東京電力 HD(株)柏崎刈羽原子力発電所 6・7 号機
固定式消火設備配管の溶接不備に関する事実確認について

令和 3 年 12 月 24 日に実施した東京電力 HD との面談資料及び東京エネシスの HP にて公開されている報告書に関し、以下の事実関係について説明すること。

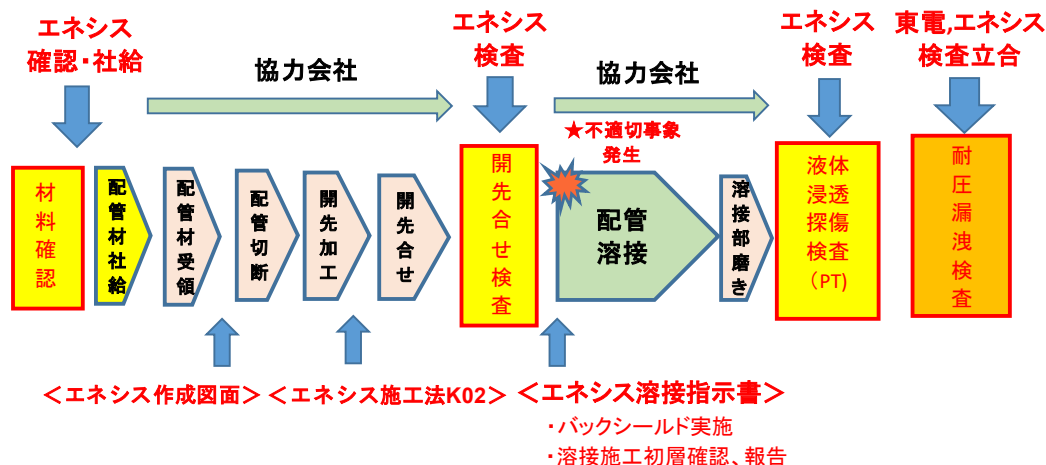
- (4) 東京エネシスの報告書 9 ページに「検査工程を守るため付帯作業を減らしたかった」との記載があるが、工程管理の状況について説明すること。

東電は固定式消火設備について、定期的(1回/週)にエネシスとの工程調整会議を行い、現場の進捗確認、他工事との干渉回避のためのエリア調整など適切に行っているものと考えている。

エネシスは、毎日 EM を実施し、班長クラスと現場進捗状況を確認し、管理を行っていた。
